**PIANO PARTICOLAREGGIATO REGALDI
APPROVAZIONE**

| ELABORATO N° 11.1 | V.A.S. ANALISI E RISCONTRO DEI CONTRIBUTI DEGLI ENTI COMPETENTI IN MATERIA AMBIENTALE ALLA FASE DI VALUTAZIONE DEL PROCESSO DI VAS | MARZO 2015 | PROGETTISTA E RESPONSABILE DEL PROCEDIMENTO Arch. Rosa GILARDI | RESPONSABILE TECNICO Geom. Maria Rosa Mossino COLLABORATORI TECNICI Geom. Carlotta Assom Arch. Marco Crosetto Dott.ssa Cristina Vaccaro Ing. Luigi Verardo | COLLABORATORI GRAFICI Geom. Roberto Aragno Geom. Donato Gugliotta Geom. Pierfranco Rossin Geom. Bruno Tavano |

PIANO PARTICOLAREGGIATO
" REGALDI "
in variante al P.R.G.C.

**ANALISI E RISCONTRO
DEI CONTRIBUTI DEGLI ENTI COMPETENTI IN MATERIA AMBIENTALE
ALLA FASE DI VALUTAZIONE DEL PROCESSO DI VAS**

**Fig: Prospetto illustrativo su via Regaldi (sud) - (U.I. 3 e U.I. 1)
(fonte Tav. n. 5.16 Elaborati Illustrativi)**

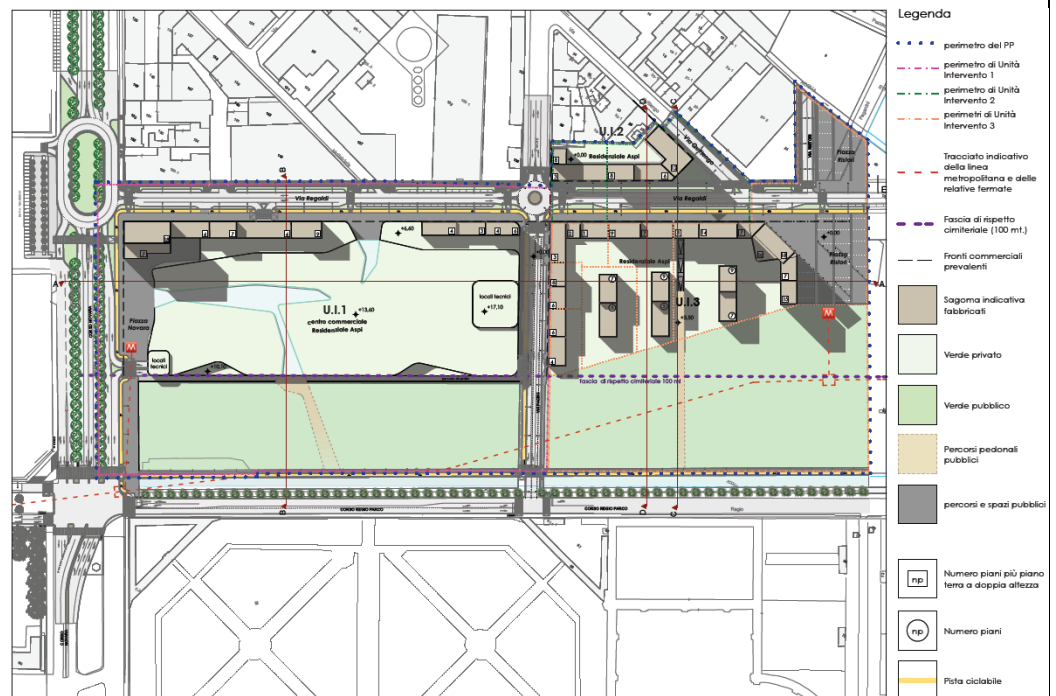
In risposta ai Contributi sono state quindi realizzate **due tavole** illustrative, allegate al PP in approvazione, di cui si riporta stralcio di seguito, che riportano un'altezza indicativa per le torri di 64.2 m, su cui andrà applicato il 15% massimo permesso dalle NTA:

La proposta di PP, aggiornata con le modifiche in seguito ai Contributi, ora prevede tre unità di intervento con specifiche indicazioni relative alle altezze degli edifici, in generale ridotte rispetto alla versione del P.P. adottato, così caratterizzate:

- UI 3, in conformità alle previsioni del Masterplan, assume il ruolo di elemento di transizione fra la nuova via commerciale e il parco lineare. Nell'UI 3 è dunque stata ridefinita la forma dell'isolato, la sua conformazione ora presenta una edificazione con uno sviluppo di tipo urbano come cortina edilizia continua rivolto su via Regaldi e una articolazione aperta verso il parco di nuova realizzazione.

**Fig: Proposta di ripermimetrazione area procedura Bonifica
(fonte: L13-06-30 - Fig5 - Ripermimetrazione proposta - Planeta)**

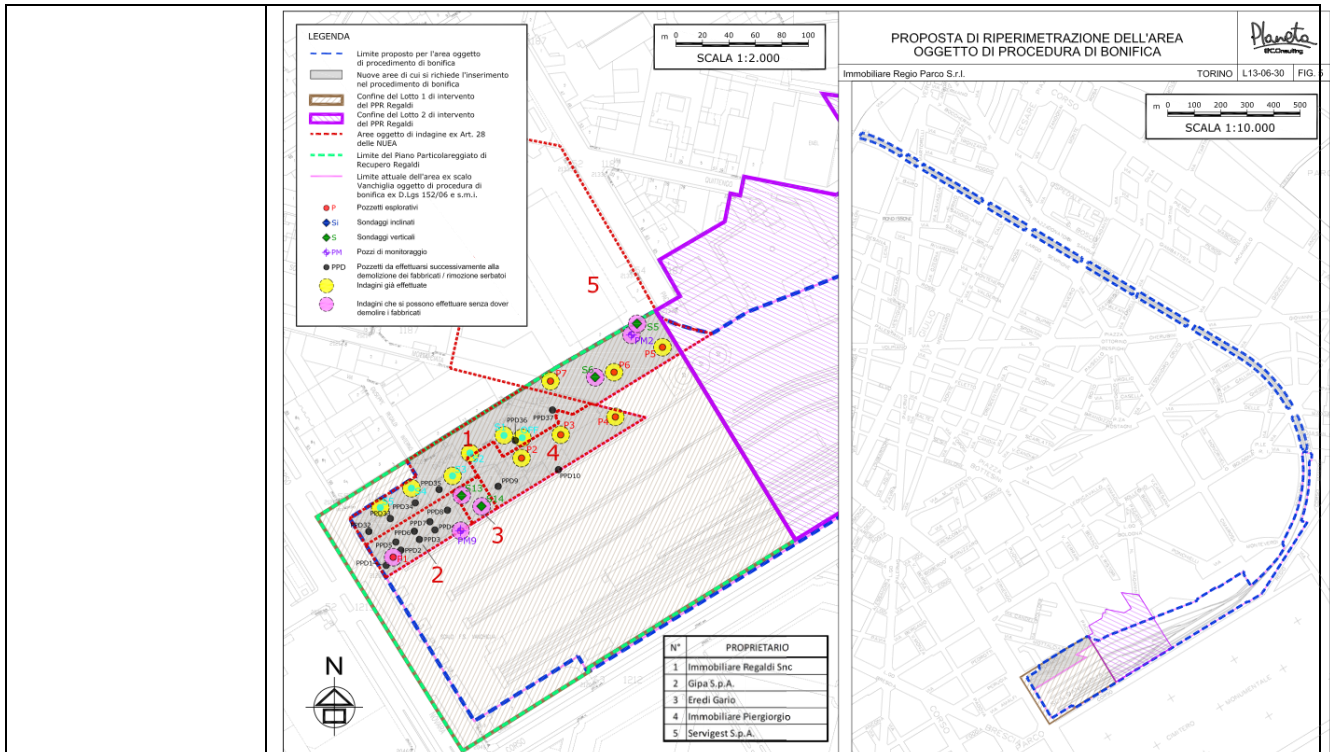
In risposta ai Contributi, si riportano i risultati dell'iter di Bonifica già in corso sull'area, con specifiche sia a livello procedurale che a livello di risultati delle analisi e delle soluzioni progettuali proposte.

- esecuzione, perlomeno nelle porzioni attualmente accessibili, delle indagini di caratterizzazione previste dai piani di indagine ex Art. 28 approvati (relazione R10-11-01 del dicembre 2010 e relative integrazioni R11-07-26 del luglio 2011 e relazione R12-05-10 dell'agosto 2012);
- qualora le indagini di caratterizzazione di cui sopra evidenzino la presenza, nel terreno insaturo, di superamenti delle CSC di riferimento verrà effettuato un aggiornamento dell'Analisi di Rischio (scenario 1, riferito al nuovo perimetro

| | <p>dell'area di intervento) tenendo conto del quadro ambientale emerso dalle nuove indagini. Il modello concettuale dell'Analisi di Rischio, in termini di individuazione ed estensione delle aree sorgenti, verrà elaborato tenendo conto dell'utilizzo delle aree e della tipologia di recettore esposti, così come previsto dalle Linee Guida APAT per l'elaborazione dell'Analisi di Rischio (Paragrafo 3.1.2.b);</p> <ul style="list-style-type: none">• elaborazione dell'Analisi di Rischio di scenario 2 e del Progetto Operativo di Bonifica dell'area secondo un'articolazione per lotti di intervento. Si prevede che gli interventi edilizi del PP Regaldi siano attuati a partire dal lotto 1 comprendente un'unità a destinazione d'uso residenziale ed un'unità a destinazione d'uso commerciale (supermercato) e solo successivamente sul lotto 2. Gli elaborati previsti dall'iter di bonifica del D.Lgs 152/06 verranno pertanto presentati, in via prioritaria, per il lotto 1 di intervento, così da consentirne lo sviluppo urbanistico. <p>Si evidenzia che per ritenere percorribile quanto sopra proposto dovevano essere condivisi dagli Enti di Controllo i seguenti presupposti:</p> <ul style="list-style-type: none">• che la presentazione e l'approvazione dell'Analisi di rischio (scenario 1 e 2) e del Progetto di bonifica possano avvenire anche senza il completamento, per motivi legati alla presenza di fabbricati che impediscano lo svolgimento delle indagini con mezzi idonei, di tutte le indagini previste dagli elaborati presentati ed approvati ai sensi dell'Art. 28 delle NUEA;• che venga condiviso un protocollo operativo per la gestione di eventuali problematiche ambientali che potrebbero emergere in fase di scavo, una volta approvato il Progetto di Bonifica. Benché le indagini di caratterizzazione effettuate sull'area dello scalo possano considerarsi esaustive, in termini di contaminanti ricercati e di densità dei punti di indagine, è possibile comunque che nell'ambito degli interventi di scavo vengano evidenziate situazioni di contaminazione non contemplate nell'Analisi di Rischio (presenza di ulteriori contaminanti oppure concentrazioni dei contaminanti superiori agli obiettivi di bonifica previsti). Queste eventuali criticità saranno gestite secondo le modalità previste dal protocollo operativo dei terreni di scavo, che sarà presentato contestualmente al Progetto di Bonifica dell'area. <p>Si evidenzia che le CSR a cui far riferimento in fase operativa dovranno essere quelle di scenario 2, calcolate tenendo conto degli interventi edilizi previsti sull'area che si configurano come misure di messa in sicurezza permanente.</p> <ul style="list-style-type: none">• che le aree esterne al PP Regaldi (per le quali è stato necessario avviare l'iter previsto dall'Art. 28 delle NUEA, nella prospettiva di una loro riqualificazione urbanistica - da attuarsi in tempi sicuramente successivi a quelli previsti dal PP) vengano gestite secondo procedimenti di bonifica distinti rispetto a quello dello scalo Vanchiglia, ampliato secondo quanto proposto. |

Fig: Sviluppi pianificati per la rete del TLR (fonte PSTLRTO)

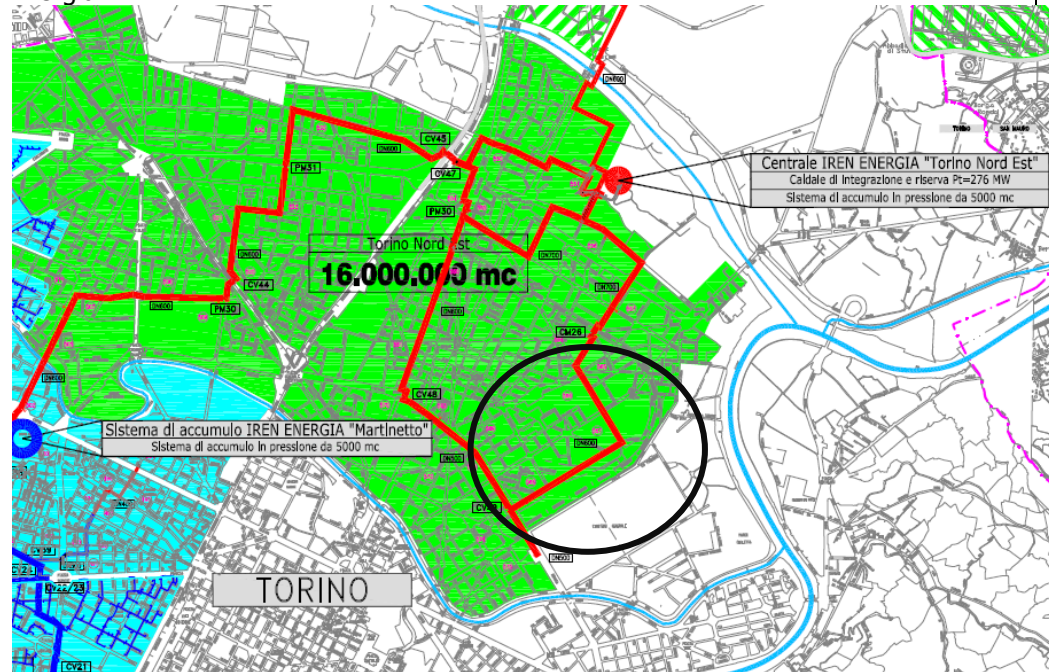
| <p>Proposta PP in approvazione</p> | | <p>In accoglimento dei Contributi sulla possibilità di <u>allaccio alla futura rete di Teleriscaldamento</u> e a seguito dei perfezionamenti effettuati è stato adeguato il Progetto Preliminare delle Opere di Urbanizzazione.</p> <p>Nell'ambito della progettazione dei servizi sottostanti la nuova tratta di Via Regaldi, si è previsto dunque di riservare una parte della sezione stradale (dimensioni su indicazione dell'azienda esercente - A.E.S.), per il futuro inserimento dell'impianto di distribuzione del teleriscaldamento. Inoltre saranno previsti spazi ed allacci anche all'interno degli edifici.</p> <p>Tali accorgimenti sono stati inseriti nelle nuove NTA, nella specifica reativa alla gestione integrata del sistema energetico, secondo la quale si dovranno predisporre sia per gli edifici sia per la rete di sottoservizi previsti in progetto, accorgimenti tecnici atti ad incentivare l'uso dei vettori energetici derivanti da sistemi di cogenerazione (teleriscaldamento), quali ad esempio la realizzazione di centrali termiche con piastre di scambio termico, rete di teleriscaldamento, ecc. In relazione alle operazioni di cantiere, si dovranno adottare tutti gli accorgimenti tecnici, nonché di gestione del cantiere, da introdurre nel piano di sicurezza e coordinamento, necessari ad assicurare la tutela dall'inquinamento sulle diverse componenti ambientali (atmosfera, acque, traffico, impatto acustico, gestione dei rifiuti prodotti, suolo e sottosuolo, ecc.)</p> <p>In riferimento <u>all'apporto emissivo della centrale in Via Botticelli</u>, si sottolinea il fatto che la centrale di integrazione/riserva in oggetto (Via Botticelli, angolo via Basse di Stura) risulta essere un'ipotesi di sviluppo della rete torinese dell'area Nord-Est secondo il PSTLRTO (anno 2009), Fase 2, come già menzionato nello stato attuale poco sopra.</p> <p>Questa prima ipotesi di sviluppo, non formulata per la Variante 200 ed il PP in oggetto, non sorge nelle vicinanze dell'area di studio, ma è stata pensata dagli estensori del Piano di Sviluppo del teleriscaldamento di Torino per riuscire a coprire quasi l'intero territorio comunale, aumentando la volumetria servita, dato che la zona dove ricadrà il PP risulta leggermente scoperta (vedi capitolo 2.4/tabelle successive del documento di PSTLRTO).</p> <p>A pagina 30 del capitolo 3 dello stesso documento, viene citata proprio la zona Vanchiglia e la centrale oggetto dell'osservazione: <i>"L'aumento della volumetria servita nell'ambito Torino Est necessita l'installazione di nuova capacità di integrazione/riserva. Nello "Studio di prefattibilità" per l'ulteriore sviluppo del teleriscaldamento abbinato alla cogenerazione nell'area torinese" (Iride – dicembre 2008) è stata indicata una prima ipotesi di localizzazione per una centrale di integrazione/riserva in corrispondenza del sito Terna (v. Botticelli angolo v. Basse di Stura), individuata come baricentrica rispetto all'area servita e alle ipotesi di realizzazione dell'interconnessione con il sistema Area Nord-Est (illustrate al punto 3.4.6). Il dimensionamento di tale capacità di integrazione/riserva dovrà essere effettuato in funzione delle esigenze di copertura del carico termico di picco richiesto dall'utenza, anche in condizioni anomale di funzionamento, con un gruppo di cogenerazione fuori servizio presso la centrale Iride Moncalieri oppure presso la centrale Iride Torino Nord."</i></p> <p>A tal proposito si riporta uno stralcio di una tavola datata febbraio 2012, in cui è rappresentata la situazione della rete e degli sviluppi pianificati nel 2009. L'area</p> |

Vanchiglia (in verde, Area Torino Nord-Ovest) diventa a tutti gli effetti un'area di estensione della rete, non più solamente un'ipotesi.
In rosso in alto si vede la famosa centrale di Via Botticelli, come pianificato da IREN Energia.

Fig: Planivolumetrico illustrativo U.I. 1 con indicazione dell'ubicazione del fotovoltaico in copertura (fonte: Tav 5.1.1 Elaborati Illustrativi)

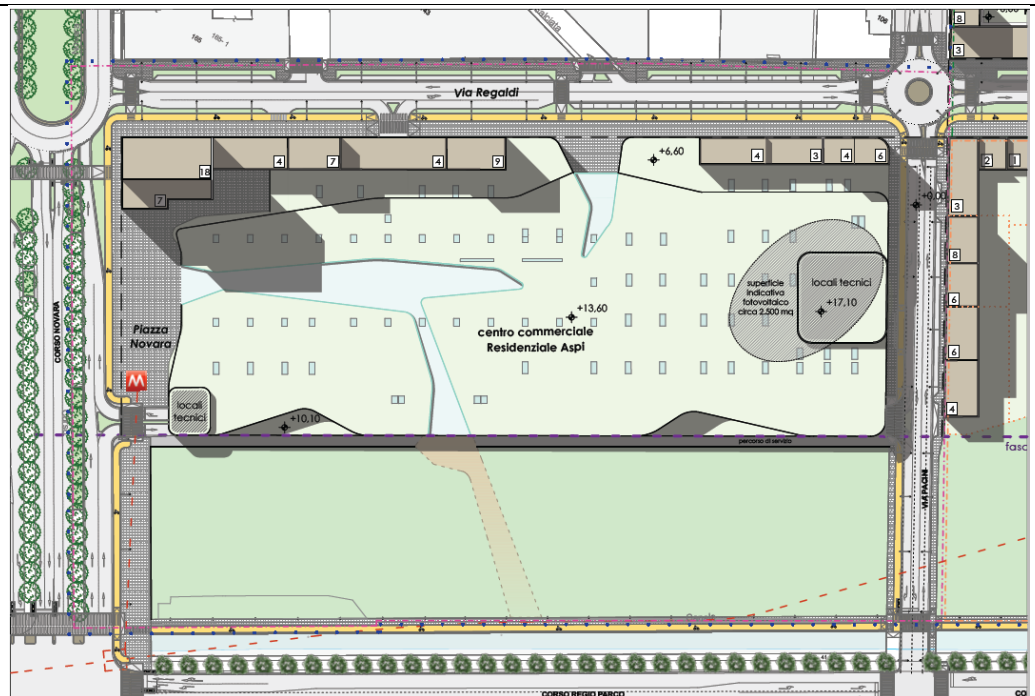
In accoglimento all'osservazione in cui si richiede di individuare soluzioni edilizie con riguardo a caratteristiche tecnologiche innovative compatibili con le nuove esigenze di risparmio energetico, si sottolinea che il PP ha già ipotizzato una vasta estensione del fotovoltaico, indicativamente distribuita come indicato nella tavola seguente.

Si prevede la localizzazione di 2.500 mq di fotovoltaico in copertura, ubicato in corrispondenza dei locali tecnici.

**Fig: Planivolumetrico illustrativo U.I. 1 PP con indicazione delle altezze
(Tav. n. 5.1.2 Elaborati Illustrativi)**

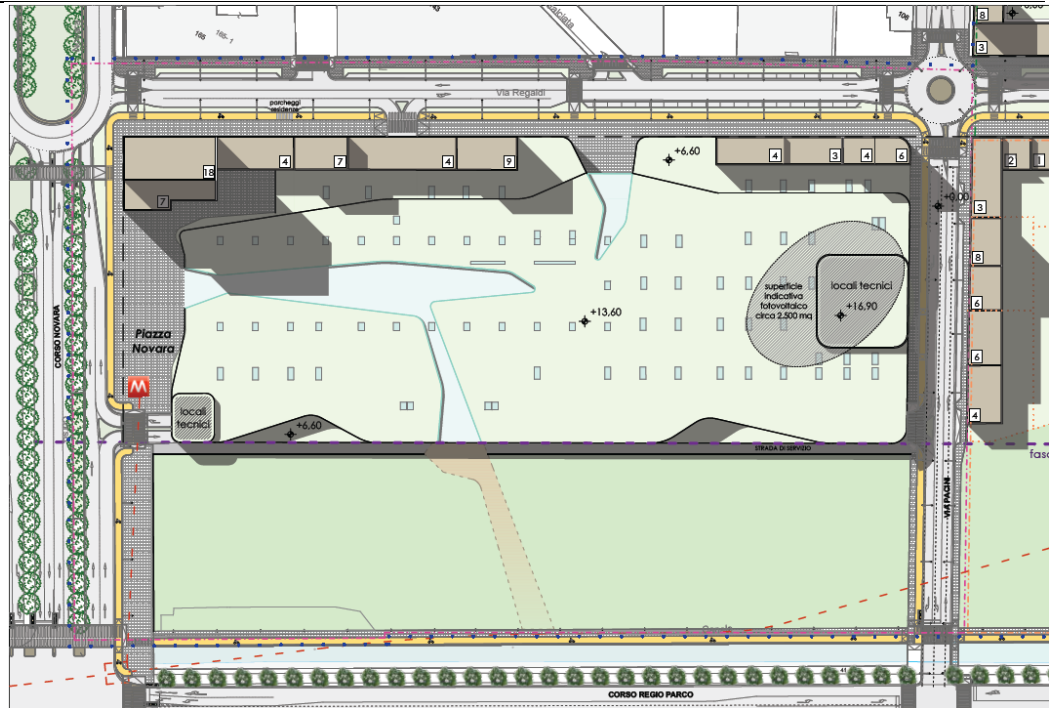
| Contributi | <p><i>ARPA</i> + <i>PROVINCIA</i></p> | <p>Come emerso dall'analisi, la presenza delle torri determina un periodo critico per quanto concerne il soleggiamento relativo alle ore della mattinata nei mesi autunnali, invernali e primaverili, rispetto agli edifici residenziali che si affacciano su corso Novara. Si ricorda che tale aspetto è un elemento fondamentale per la qualità della vita dei cittadini e quindi si consiglia di inserire azioni di mitigazione opportune per attenuare gli impatti negativi.</p> |

| Proposta PP in approvazione | <p>Come già descritto nella trattazione della tematica "CONTENUTI E CARATTERISTICHE DELL'EDIFICATO", il nuovo progetto prevede generale ridistribuzione delle volumetrie. Questi elementi ed il loro sviluppo sono stati integrati all'interno del Masterplan, strumento di cui la città ha voluto dotarsi, al fine di costruire un "progetto modello", competitivo a livello internazionale, come strumento di programmazione degli interventi delineati dalla citata Variante 200.</p> <p>Detto strumento, comprensivo dell'elaborazione di un piano economico-finanziario e di valorizzazione-investimento, della trasformazione urbana complessiva, ha definito il telaio della trasformazione rispetto alle aree coinvolte cosiddette "Vertice nord - Alberata - Regio Parco", la gerarchia degli spazi pubblici alle diverse scale, la loro relazione con il sistema ambientale e con il tessuto urbano esistente, nonché una nuova proposta di edificato, con sviluppo di quinta urbana su via Regaldi e una articolazione aperta verso il Parco.</p> <p>Rispetto al PPR adottato quindi, l'altezza delle torri all'intersezione con Via Novara e simmetricamente su Piazza Ristori previste dal nuovo PP aggiornato con le modifiche in seguito ai Contributi, risulta ridotta.</p> <p>I piani delle torri previsti nella proposta adottata sono stati contenuti in altezza (da 22 a 18 piani, da 80 metri di altezza a 60 m), ma anche nel numero (da 3 torri in affaccio su via Regaldi angolo C.so Novara a 1 sola) mantenendo al contempo il carattere distintivo del progetto originario di porta al nuovo quartiere, in linea anche con nuove previsioni di Variante 200-masterplan.</p> | |

In relazione agli impatti si può dunque concludere che anche l'ombreggiamento inizialmente previsto viene ridotto. Considerato che l'impatto non è tanto quantificabile in termini di consumi energetici – trascurabili già sulla precedente ipotesi progettuale – , quanto di percezione della vivibilità da parte dei residenti, si ritiene che l'accoglimento dell'osservazione, con la conseguente riduzione di altezze e di numero delle torri, sia una reale mitigazione degli impatti potenziali ipotizzati sulla base di progetto del PP adottato.
